工程指示 / 要求簡箋(E.I.)

工程指示編號：EI 13607/ 21

工程名稱：亞皆老街中電

工程項目：百葉位置 層間鋁板用 角鐵 25x5 (T1-T3 大貨)

1 VERTICAL DETAIL  
SCALE 1:4

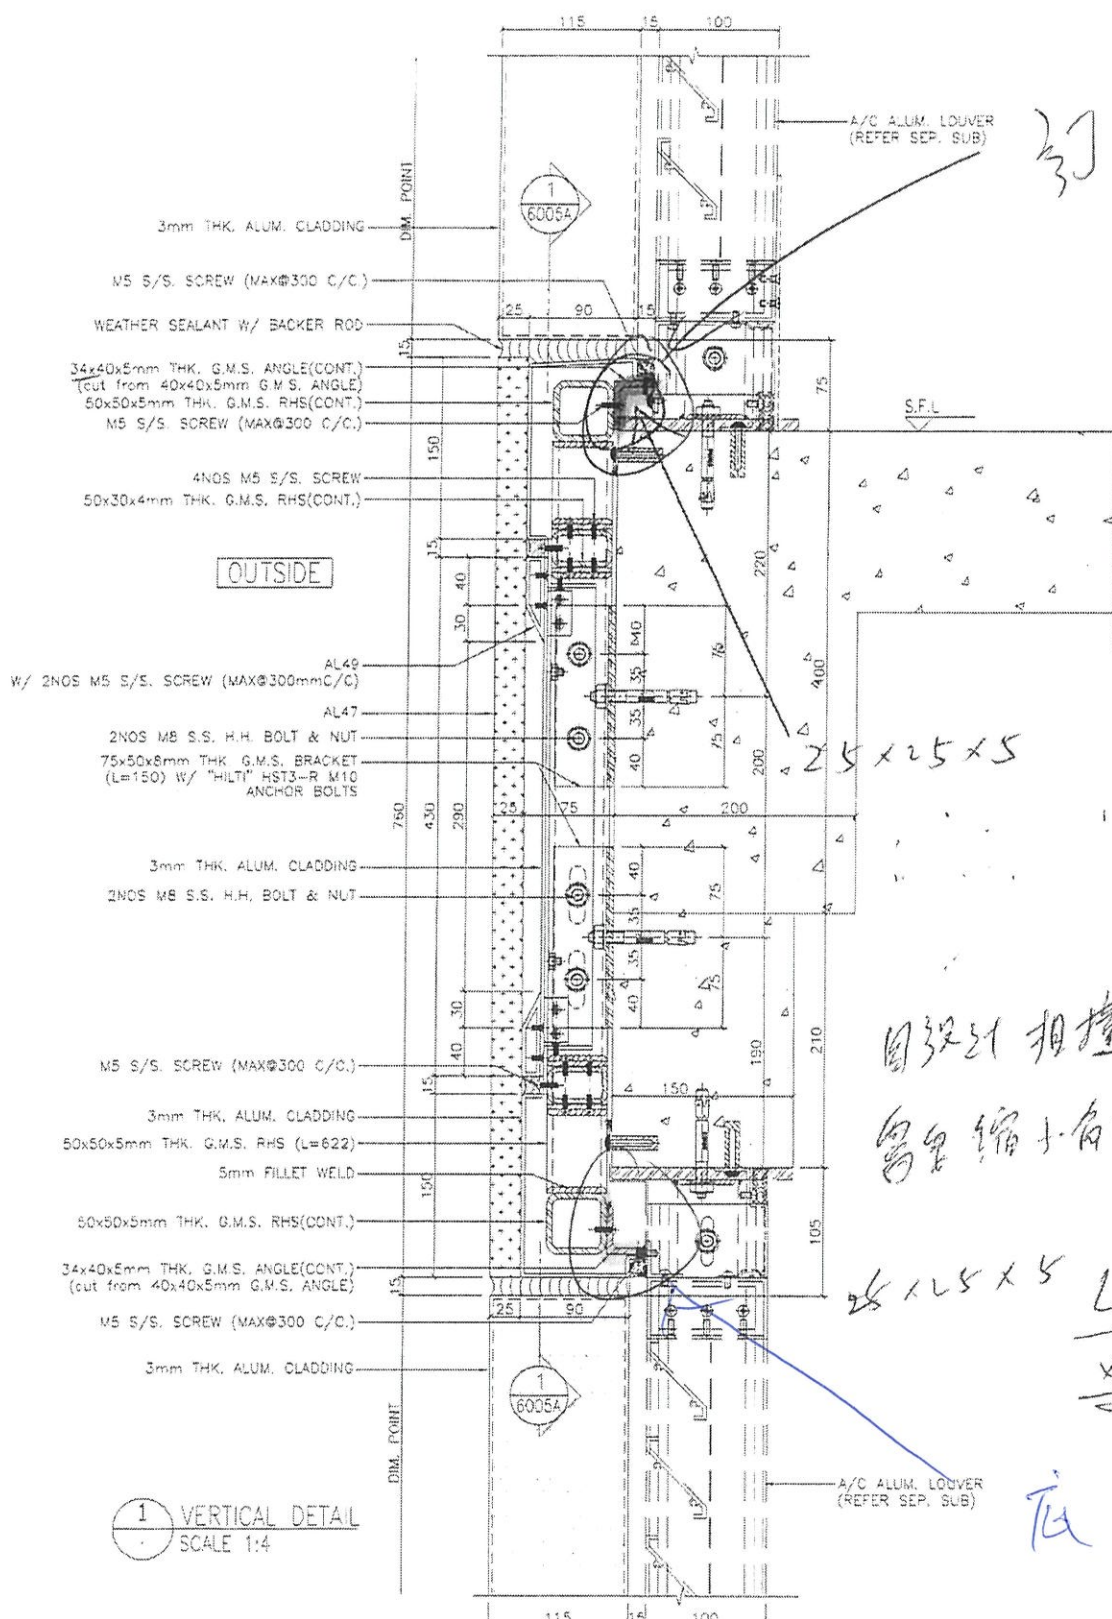
因百葉位的層間鋁板，設計相撞，沒有容許公差，需要縮小細角  
 樣板層已試裝，用 25x25x5 L=1000mm，一層六支，現訂購大貨，共 360 支  
 謝謝

增加公差用

圖設計相撞，  
容易縮小有缺

25x25x5mm

共 360支

25x25x5 L=1000  
x1支
